## 改善箇所説明図

### 基準不適合発生箇所

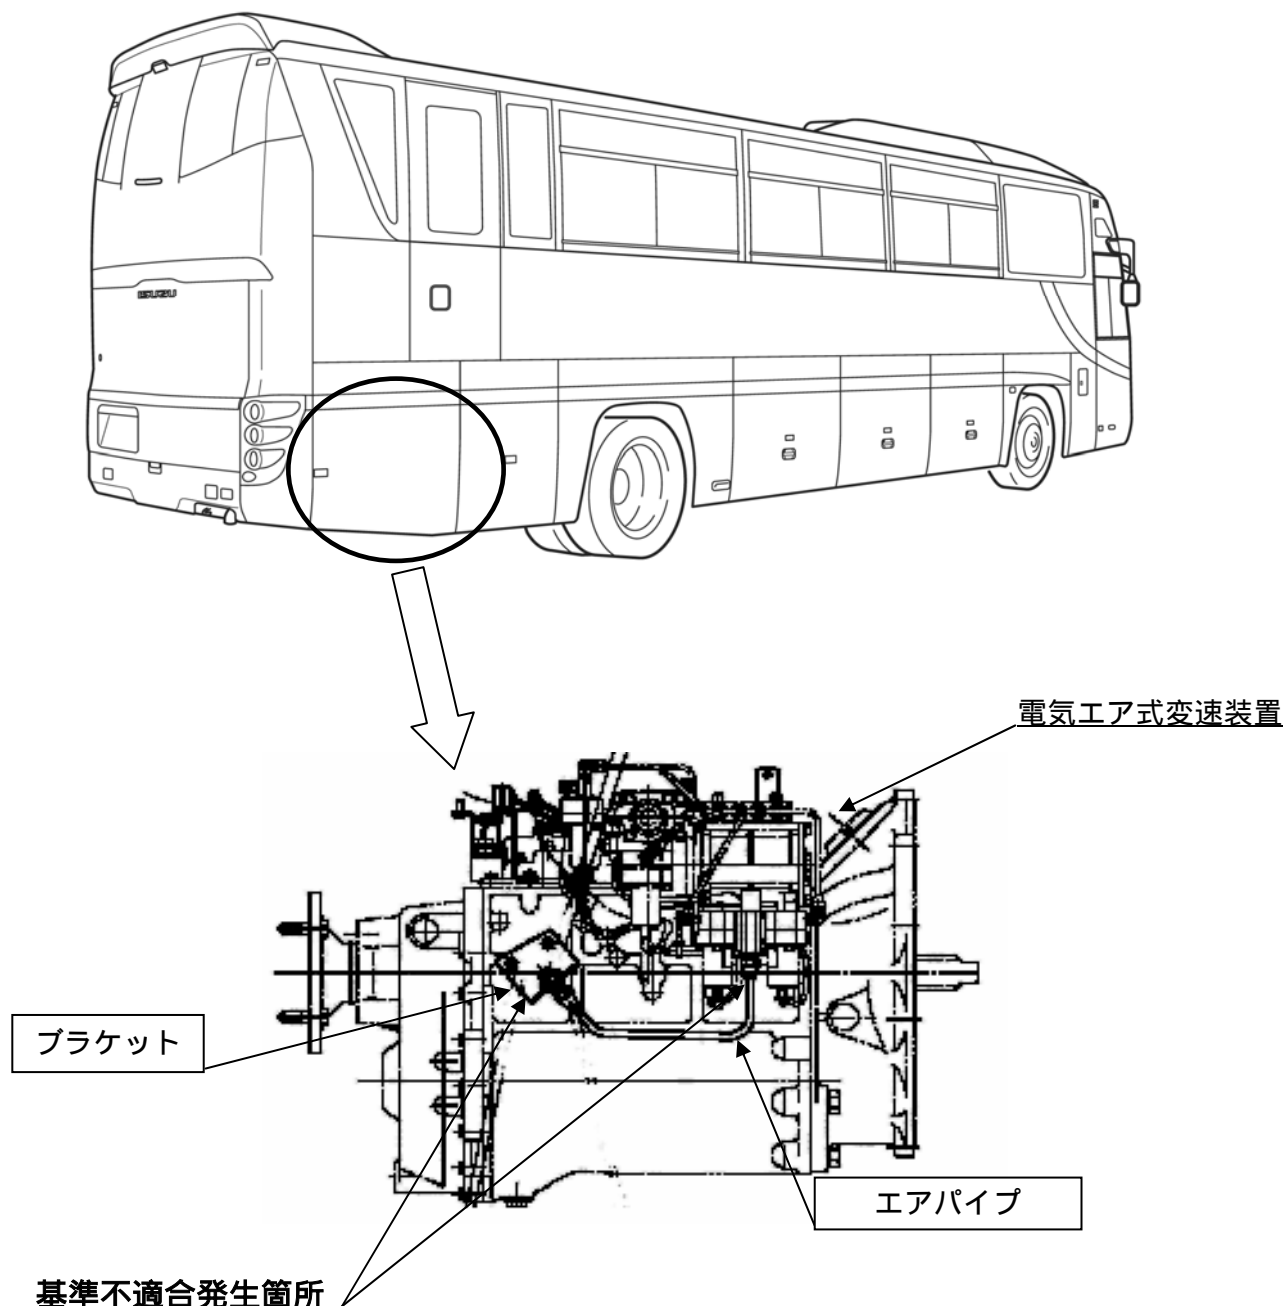
電気エア式変速機用エアパイプを固定するブラケットの強度が不足しているため、エンジンの振動により当該パイプに亀裂が発生するものがある。そのため、エアが漏れて、最悪の場合、変速できなくなるおそれがある。

**改善の内容:** 全車両、当該ブラケットを対策品と交換するとともにエアパイプを新品と交換する。

**識別:** 乗降口の車両番号プレート左上に黄色ペイントを塗布する。
